PAKEITIMO NURODYMAS

Nurodymo Nr:	001	Pakeitimo data:	2024-12-17
Projektas:			
Sutarties Nr.:	05-280-2024	Sutarties data:	2024-10-02
Sutarties pavadinimas:	Vandentiekio ir nuotekų tinklų rekonstravimas H. ir O. Minkovskių g., Kauno m.		
Užsakovas:	UAB „Kauno vandenys“		
FIDIC Inžinierius:	UAB „Statybų inžinerinės paslaugos“		
Rangovas:	UAB „KRS“		
Pakeitimo aprašymas	Rangos sutartyje nenumatyti darbai: kelio sankasos įrengimas iš to pačio grunto papildant 10 cm storio dolomito skaldos sluoksniu. Siekiant didesnės spartos atliekant požeminių vamzdynų statybos ir montavimo darbus dalis darbų bus atliekama betranšėju būdu. Dėl šios priežasties betrešėjam vamzdynų klojimui bus naudojami PE-RC vamzdžiai vietoje PVC-U.		
Pakeitimo pagrindas:	1. Rangovo 2024-12-05 raštas (pretenzija) Nr. 1245.

RANGOVO SIŪLYMAS DĖL PAPILDOMŲ DARBŲ, VYKDANT RANGOS SUTARTĮ „VANDENTIEKIO IR NUOTEKŲ TINKLŲ REKONSTRAVIMAS H. IR O. MINKOVSKIŲ G., KAUNO M.“

H. ir O. Minkovskių g. Kelio principinė kelio sankasos kasimo schema

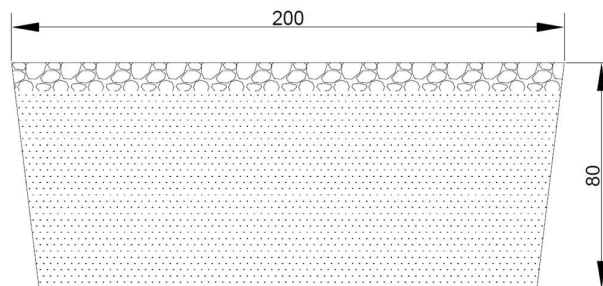
Įvertinus susiklosčiusią situaciją, Rangovas nori prisidėti prie Miesto gerovės ir jos gyventojų patogumo, todėl sutinka atlikti darbus dalimis. Tačiau, tai turės įtakos galutiniam darbų baigimo terminui. Siekiant užtikrinti nepertraukiamą transporto eismą Rangovas siūlo, darbų vykdymo zonoje gatvės kelio sankasos dalinio atstatymo darbus atlikti savo jėgomis. Tai leistų pagreitinėti darbų pradžią ir sklandžiau koordinuoti eismo organizavimą.

Atsižvelgus į aukščiau išdėstytas aplinkybes, Rangovas UAB „KRS“ atliko papildomų darbų skaičiavimus vandentiekio, rekonstruojamo vandentiekio ir buitinių nuotekų tinklų užkasimo darbams. Papildomi darbai suskaičiuoti atsižvelgiant į sutarties sąlygas naudojantis sąmatinę skaičiavimo programą „Sistela“. Papildomi darbai pateikiami išskaičiuojant užkasamų kiekių vidurkį ir pateikiami per tiesinį metrą.

1. Matmenys nurodyti centimetrais.
2. 1 schema- Magistralinių vamzdžių ašyje esančio kelio sankasos skersinis profilis.
3. 2 schema- įvadinių vamzdžių ašyje esančio kelio sankasos skersinis profilis.
4. Laikinam keliui namatoma atstatyti sankasą esamu gruntu, papildant 10 cm dolomitinės skaldos 0/45 sluoksniu.

- Papildomas darbas – kelio sankasos dalinis atstatymas atlikus požeminių inžinerinių tinklų statybos darbus. Papildomų darbų kaina 195.407,52 Eur be pridėtinės vertės mokesčio.
- Klojant požeminius buitines nuotekynės vamzdynus uždaru būdu rangovas privalo naudoti PE-RC vamzdžius. Šis pakeitimas neįtakos Sutarties kainos.
- Iki darbų pradžios atitinkamai turi būti pakoreguota projektinė dokumentacija: darbų žiniaraščio eilutėse Nr. 2.1, 2.3, 2.4 vietoje žodžių „PVC-U moviniai savitakiniai vamzdžiai“ įrašyti „PVC-U moviniai arba PE-RC savitakiniai vamzdžiai“. Atitinkamai būtina pakoreguoti techninio darbo projekto dokumentus.
- Darbų atlikimo terminas dėl šio pakeitimo nesikeis.

DARBŲ PIRKIMO SUTARTIS: NR. 05-280-2024), 2024-10-02 VANDENTIEKIO IR NUOTEKŲ TINKLŲ REKONSTRAVIMAS H. IR O. MINKOVSKIŲ G., KAUNO M., ESAMA DARBŲ ZONOS SITUACIJA

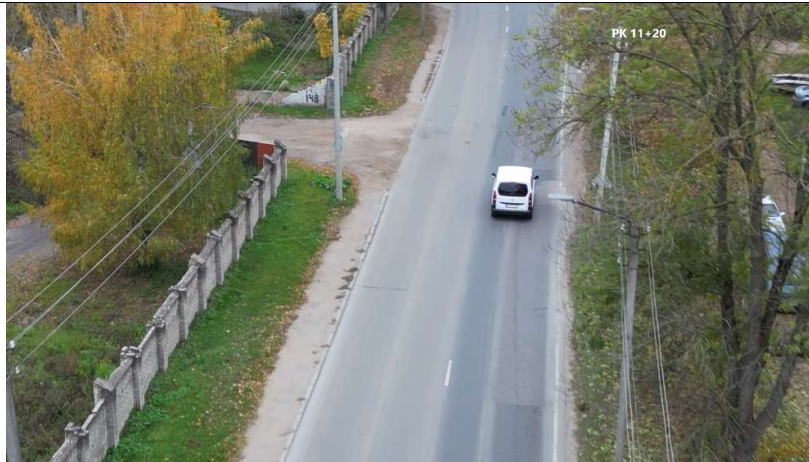
2024-10-28 d. Susitikimo metu, Kauno miesto savivaldybėje, su H. Ir O. Minkovskių g. gyventojų atstovais, bei verslo subjektų atstovais, buvo išsakyta prašymas ir pabrėžtas jo reikalingumas, neuždaryti aklinais gatvės, dėl ypač didelio sunkiasvorio transporto judėjimo. Sunkiasvorio transportu yra atvežama gamybai reikalingos medžiagos ir išvežama pagaminta produkcija. Pabrėžta, kad UAB „Kauno grūdai“ vykdo gamybą nepertraukiamai 24 valandas per parą ir 7 dienas per savaitę. UAB „Freda“ vykdo gamybą intensyviu grafiku. H. Ir O. Minkovskių g. 41B taip pat vyksta gyvenamojo kvartalo namų intensyvios statybos. Gatvės uždarymas turėtų ypatingai neigiamos įtakos vykdant veiklą visoms minėtoms suinteresuotoms šalims.

Taip pat atkreipiame dėmesį, kad pradėjus fizinius darbus objekte Rangovas UAB „KRS“ susidūrė su nenumatytomis aplinkybėmis - tankūs bei projekte nenurodyti požeminių komunikacijų tinklai, dėl kurių daugelyje vietų neįmanoma naudoti tranšėjų sutvirtinimo įrenginių. Esant šiems tinklams atsiranda poreikis plačiai šlaituoti tranšėjas, sutvirtinti esamas komunikacijas bei didinti kasamo ploto kiekį.
